劣化損傷の評価と対応

(2016年11月30日追補)

この追補は、2014年7月1日に改訂された“劣化損傷の評価と対応”2014年版の追補である。したがって、今後、**JPI-8R-12-2014**とは、この追補も含むものとする。

(2018年11月9日追補)

図 3.1.11 ネルソン線図 (API RP 941 第 8 版)

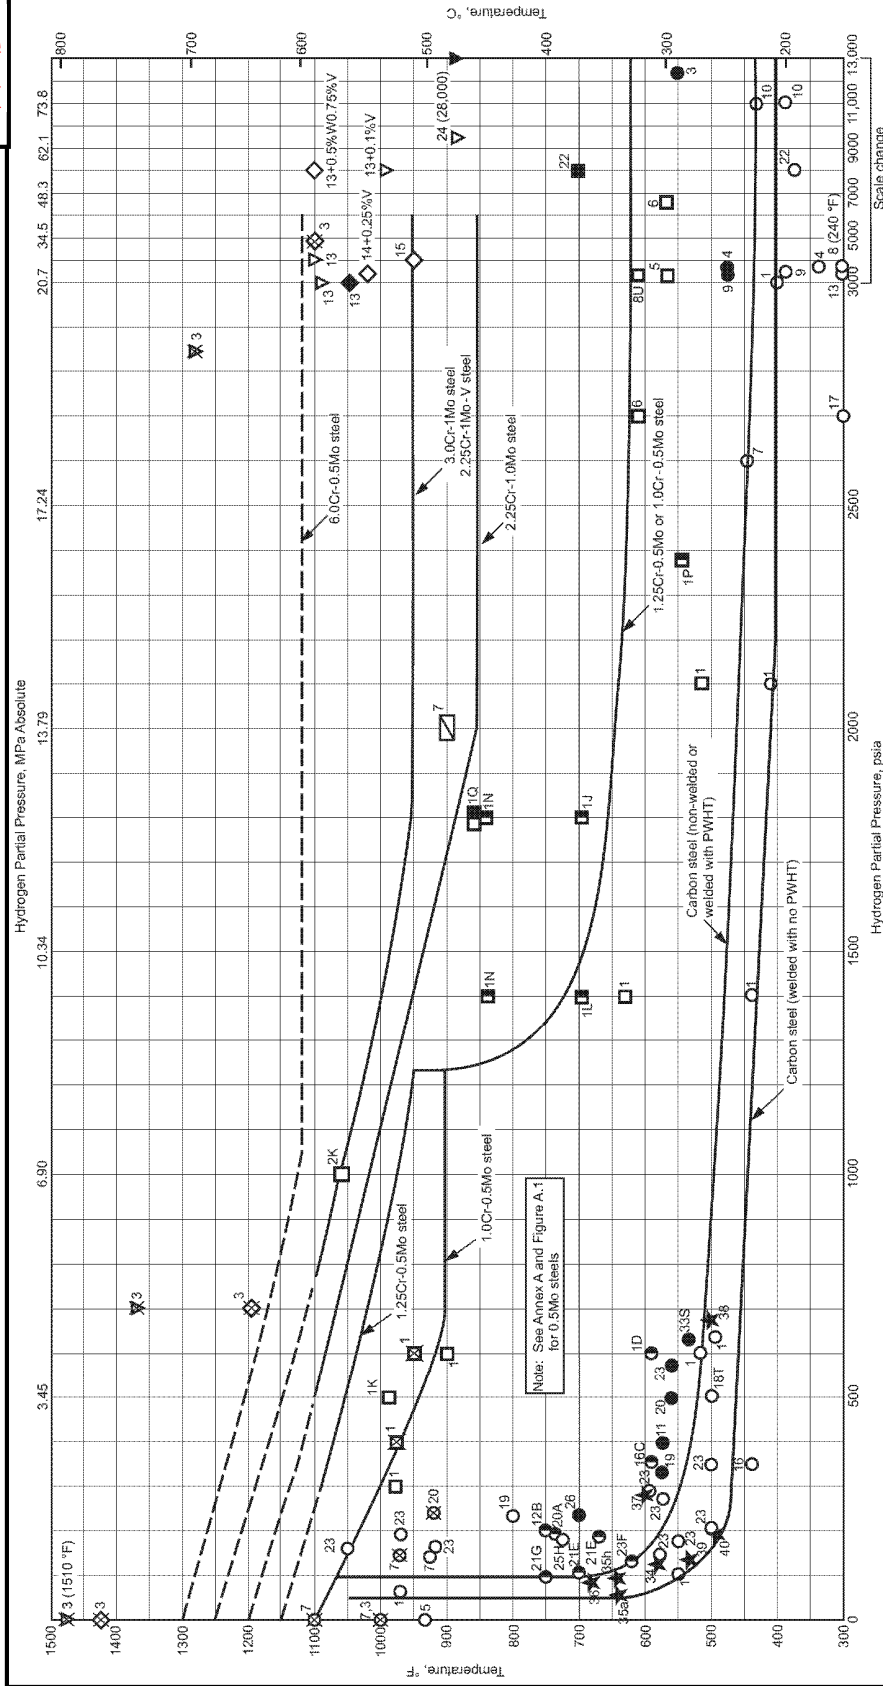
- d) 溶接後熱処理を実施していない炭素鋼溶接部に関して、~~最近、数件の~~海外での損傷事例が報告を
もとに 2016 年に限界線が見直されていることから、~~ネルソン線図の境界に近い条件で~~この境界
条件を超えて運転しているするものについては、検査対象とする必要があることが望ましい^[54]。
~~海外ではネルソン線図より 50° F / 50psi 下の範囲を検査対象とする例が報告されている^[55]。~~

図の修正

下線部 修正
